**AVIS RELATIF À LA PROTECTION
CONTRE LES EVENTUELS EFFETS NOCIFS ET NUISANCES
PROVOQUÉS PAR LES RAYONNEMENTS NON IONISANTS
GÉNÉRÉS PAR DES ANTENNES ÉMETTRICES STATIONNAIRES**

Commune : HANNUT - Exploitant : PROXIMUS

Référence exploitant : 19HNN_01

Rapport n° 2282 / 2023

Carte :

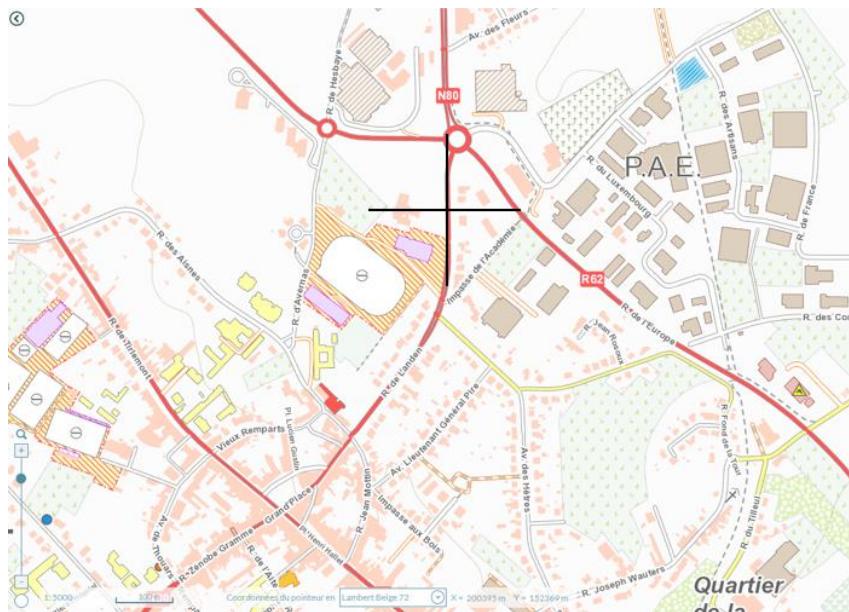
En ce qui concerne les antennes de l'installation mentionnées dans le tableau 1, la distance maximale à laquelle la limite pourrait être atteinte, à l'extérieur, est égale à 82,3 m. S'il n'y a pas de LS à une distance inférieure, les antennes respectent forcément la limite d'immission.

Dans le cas des LS situés à l'intérieur des bâtiments, une atténuation d'obstacle est prise en compte et il en résulte que la distance maximale à laquelle la limite pourrait être atteinte se réduit à 58,3 m.

Figure 2 : Vue en plan des installations d'antennes dans un rayon de 300 mètres autour de l'installation faisant l'objet de la demande d'avis

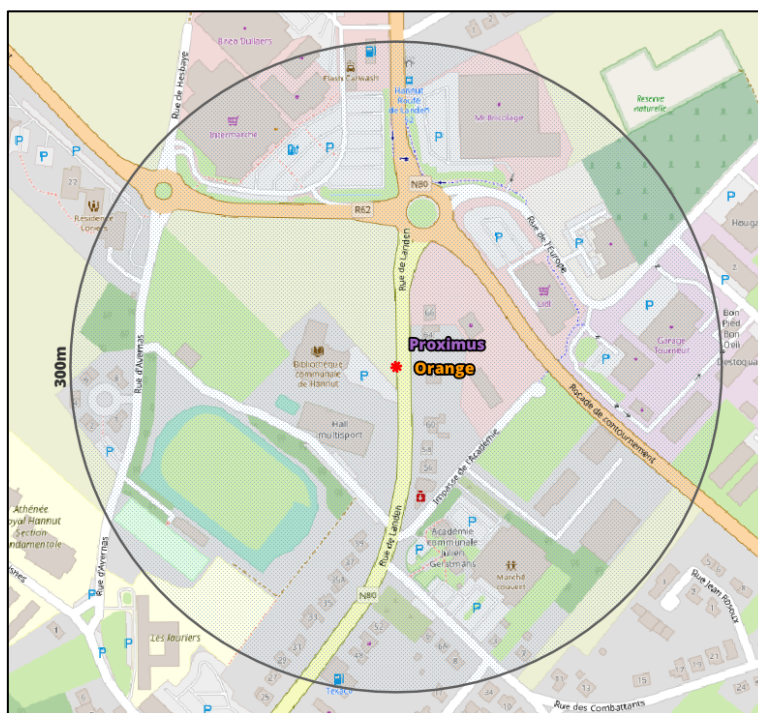
Le plan en projection verticale de la figure 2 indique la localisation des antennes actives éventuelles visées par le décret et situées dans un rayon de 300 mètres autour de l'installation référencée dans le paragraphe 2. Les données de localisation de ces antennes et les avis correspondant sont accessibles via le cadastre en ligne des antennes émettrices stationnaires⁶.

Compte tenu du nombre d'installations localisées dans la figure 2, il apparaît que l'intensité du rayonnement électromagnétique généré, dans les lieux de séjour situés à proximité de l'installation référencée dans le paragraphe 2, par l'ensemble des antennes émettrices stationnaires de l'ensemble des exploitants du même site d'antennes émettrices stationnaires respecte la limite fixée à l'article 4, § 2 du décret.
